1.1	CONCEPTO TÉCNICO No. CT:	5955
1.2	SUBDIRECCIÓN:	TÉCNICA Y DE GESTIÓN
1.3	COORDINACIÓN:	INVESTIGACIÓN Y DESARROLLO
1.4	REFERENCIA CRUZADA RADICADO FOPAE:	2010ER14091
1.5	RESPUESTA OFICIAL No. RO:	44713

2.1	SOLICITANTE:	ADRIANA LOPEZ MONCAYO CURADURÍA URBANA No.3
2.2	PROYECTO:	PARQUE DE LOS CEREZOS CONJUNTO RESIDENCIAL
2.3	LOCALIDAD:	11 SUBA
2.4	UPZ:	28 RINCON
2.5	BARRIO O SECTOR CATASTRAL:	VILLA ELISA
2.6	DIRECCIÓN:	CALLE 137 No. 91-97
2.7	CHIP:	AAA0130LZJH
2.8	FECHA DE EMISIÓN:	22 DE OCTUBRE DE 2010
2.9	EJECUTOR DEL ESTUDIO:	ESPINOSA Y RESTREPO S.A.

El presente concepto técnico corresponde a la **primera revisión** realizada por la Dirección de Prevención y Atención de Emergencias, del informe "Análisis de microzonificación" elaborado por el Ing. Carlos Restrepo, a construirse en el predio ubicado en la Calle 137 No. 91-97 de Bogotá. Este estudio fue radicado el 1 de Octubre de 2010 mediante oficio 2010ER14091, por la Arq. Adriana López Moncayo de la Curaduría Urbana No. 3 en cumplimiento a lo estipulado en el Decreto 193 de 2006.

Figura 1. Localización del Proyecto "Parque de los Cerezos"

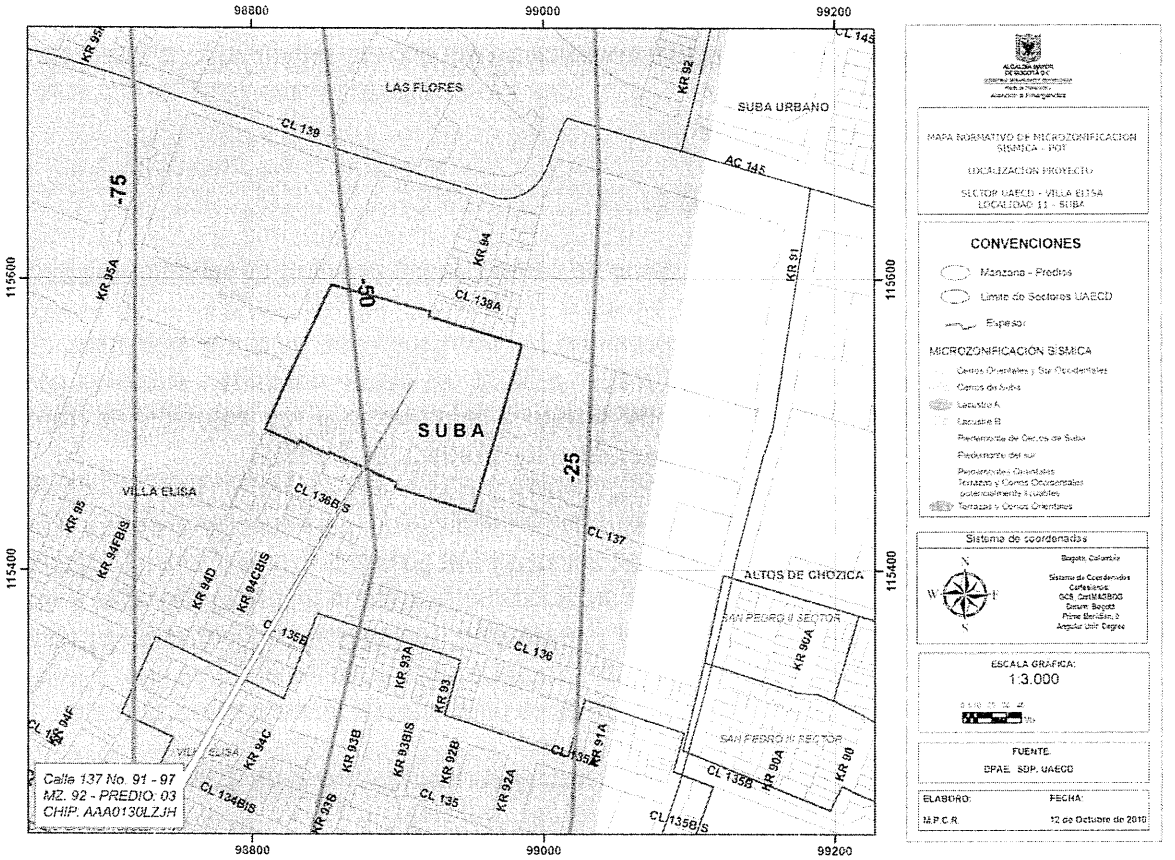
En el numeral 1.0 del informe, se indica que el sitio del proyecto se encuentra localizado en la Zona 3 – Lacustre A según el Decreto 193 de 2006, lo cual es consistente con la localización presentada en la

Figura 1 del presente concepto. Sin embargo es importante mencionar que de acuerdo con lo mencionado en el numeral 5 del parágrafo del artículo 4 del decreto 193 de 2006, si bien este proyecto se encuentra en la Zona 3 – Lacustre A, esta zona es considerada como zona de transición entre la Zona 3 – Lacustre A y Zona 2 - Piedemonte.
